710 - INSP
 ISO/IEC 17020
 Origineel verslag

Verslagnummer: 21/27012025/42905/1/1

Inspectie adres: Achterbist 40, 2560 Nijlen (België)
 De fundering dateert van: Voor 1 oktober 1981
 Type: Verkoop [Afd 8.4.2]

Besluit

Elektrisch bord

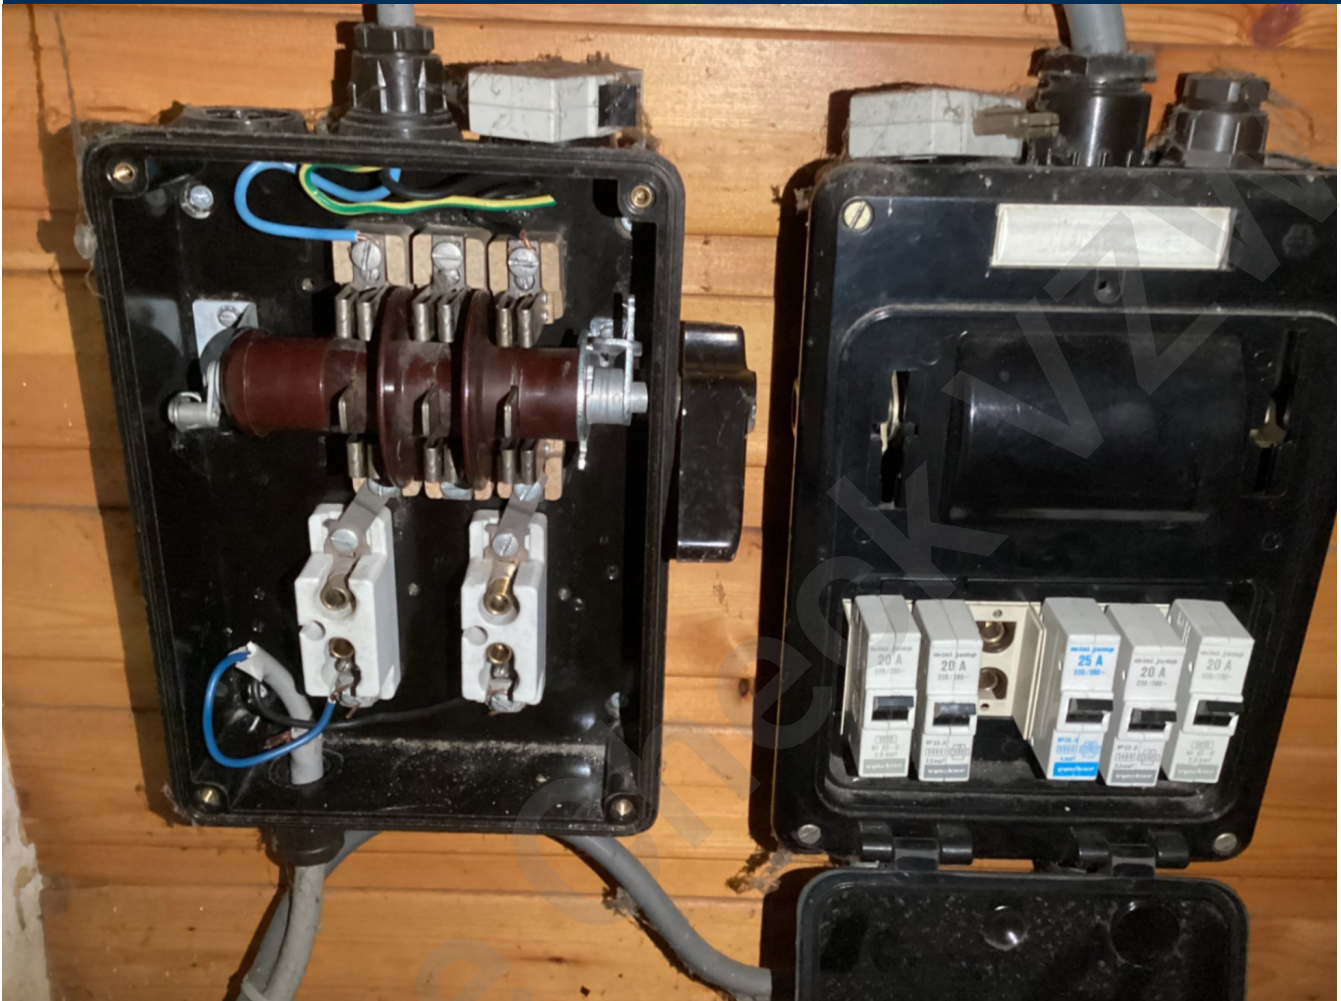
- De aarding is niet conform. - oAfd 4.2.3.2; oAfd 4.2.4.3; Afd 5.4.2
- De aardingsonderbreker is niet conform of afwezig. - oAfd 5.4.3.5
- De continuïteit van de PE, de stationaire toestellen klasse 1 en/of de equipotentiale verbindingen is niet verwezenlijkt. - oAfd 4.2.4.3

- Het verdeelbord is onvoldoende gemarkeerd. Individuele markering, voedingsspanning en/of gevarendriehoek ontbreken. - oAfd 3.1.3.3; Afd 9.4.1
- Het eendraadsschema en situatieplan zijn niet aanwezig. - oAfd 3.1.2.1

- De kringen, de onderbrekingstoestellen en of de beschermingstoestellen zijn niet duidelijk en zichtbaar gekenmerkt. - Afd 3.1.3
- De beschermingsgraad van de ruimte moet ten minste IPXX-D zijn voor ruimtes publiek toegankelijk en IPXX-B voor gewone ruimtes. - oAfd 4.2.2.3

- De differentieelstroombeschermingsinrichting is niet van het type A en/of diegene die aan het hoofd van de installatie is geplaatst heeft geen nominale stroom van ten minste 40A. - oAfd 5.3.5.3.a ; oAfd 5.3.5.5; Afd 8.2.1; Afd 8.2.2

- De penautomaten/zekeringen van hetzelfde circuit zijn niet van dezelfde nominale grootte. - oAfd 5.3.5.5
- De houders van de penautomaten zijn niet uitgerust met een kaliberstuk. - oAfd 5.3.5.5.a

- Er werd geen hoofdbeschermingsgeleiders aangetroffen in het verdeelbord. - oAfd. 2.5; oAfd. 4.2.3.4.A
- De continuïteit van de beschermingsgeleider/ beschermkring is niet gegarandeerd. - Afd 5.4.3
